Réponse à la demande de compléments pour l'examen au cas par cas pour un projet de création de serres sur la commune de Saint Julien de Concelles SCEA DES CHARMILLES

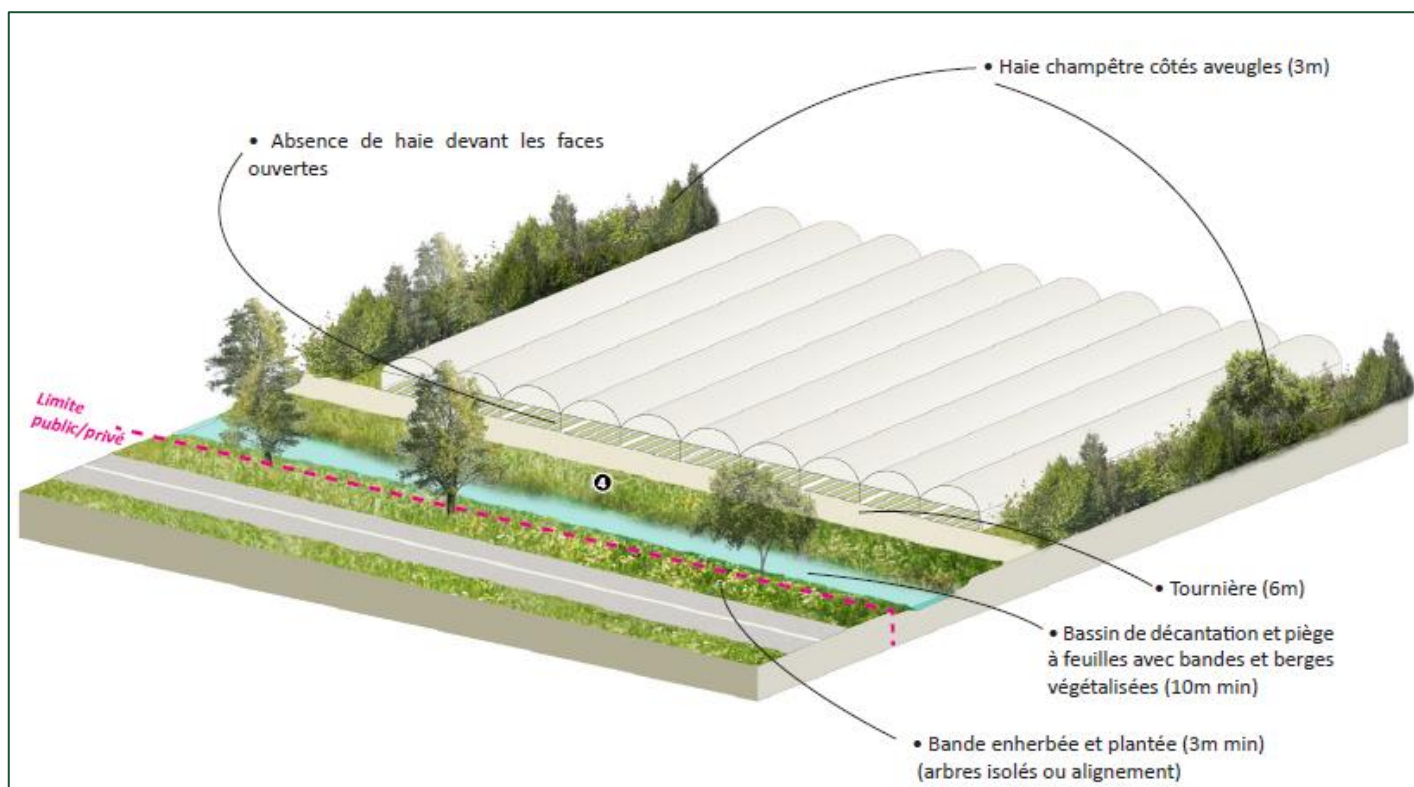
La localisation de l'habitation de Mr Petard et son vis-à-vis étant orienté vers la face ouverte de la future serre, il est donc plutôt conseillé au porteur de projet de composer la vitrine à l'aide d'arbres isolés de haut jet et du futur bassin de décantation dont les berges seront enherbées.

Essences préconisées pour les arbres isolés : arbres-tiges de haut jet

Fagus sylvatica -- *Acer campestre* -- *Carpinus betulus* -- *Sorbus torminalis* -- *Quercus robur* -- *Crataegus monogyna*
